SERVIZIO LAVORI E COSTRUZIONI

CIRCOLARE N° 241.....

Banchi di manovra F.S.
Impugnatura in bachelite
intercambiabili.

Allegato: 1 disegno
P. 382

P.382

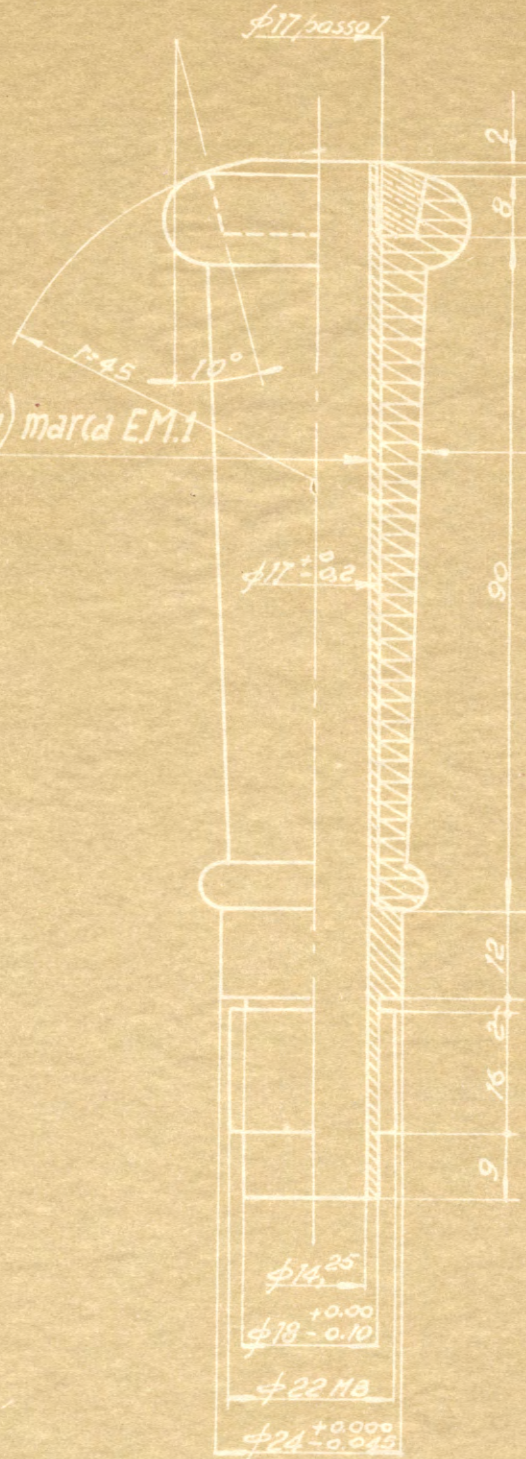
Come è noto la parte in bachelite delle impugnature delle leve del banco di manovra tipo F.S. è soggetta a frequenti rotture, dovute principalmente, alle tensioni interne, derivate dallo stampaggio.

Si è pertanto venuti nella determinazione di stampare la parte in bachelite separatamente dalla parte metallica della leva, fissandola poi a questa a mezzo di ghiera filettata secondo il disegno P.382 che si allega.

Pertanto la parte metallica, compresa la ghiera di serraggio, conserverà la marca E.M.1 con la seguente voce di catalogo :

In caso di rottura della parte in bachelite di leve per banchi di manovra F.S. gli Uffici dovranno provvedere alla sostituzione della impugnatura deteriorata con altra del nuovo tipo, attenendosi alle seguenti modalità:
